Avis délibéré
de la mission régionale d'autorité environnementale
Provence-Alpes-Côte d'Azur

sur le projet d'aménagement d'une zone d'activités
économiques à Vidauban (83) dans le secteur de Matheron

**N° MRAe
022430/A P**

Figure 3 : schéma de l'OAP « Matheron » - source : PLU de Vidauban.

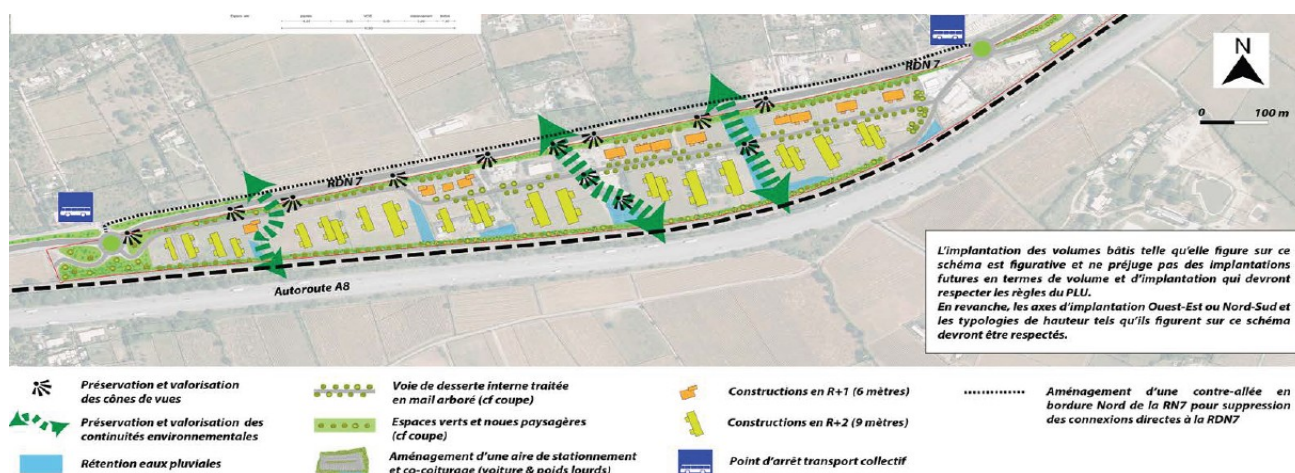
L'examen de l'illustration 7 « vues 3D du projet d'aménagement » laisse apparaître que les futurs bâtiments situés le long de la RDN7 ne respectent pas l'axe d'implantation est-ouest figurant dans le schéma de l'OAP (cf. figure 3).

Figure 4 : carte des zones concernées par un risque d'inondation par ruissellement - source : MRAe - contribution de la DDTM du Var

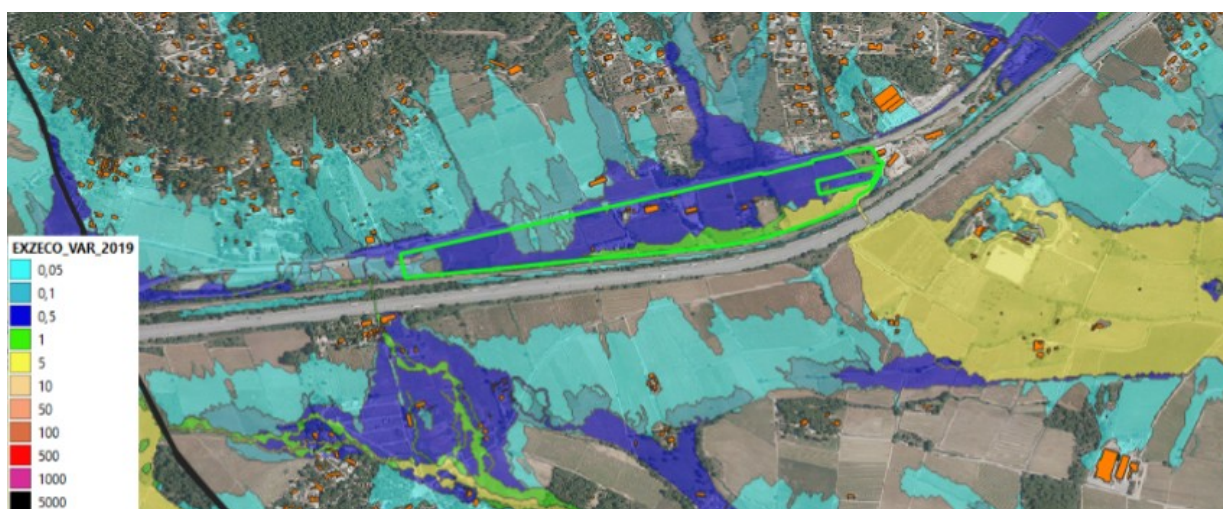
En revanche, la MRAe souligne que le site est concerné par un risque d'inondation par ruissellement comme l'illustre la figure 4 ci-après¹⁶ :

Pour la MRAe, en raison de la présence des remblais de la voie ferrée et de l'A8 formant un casier hydraulique qui pourrait créer un sur-aléa sur les parcelles du projet et en raison de l'augmentation du ruissellement résultant du projet lui-même, il apparaît nécessaire d'approfondir l'étude hydraulique et de préciser les mesures compensatoires prévues en vérifiant le fonctionnement hydraulique du site avec projet, dans un contexte de changement climatique (augmentation de l'aléa).

La MRAe recommande de montrer, par une étude hydraulique approfondie, que le projet intègre bien la connaissance de l'aléa inondation par ruissellement, des contraintes du site et des effets du changement climatique.
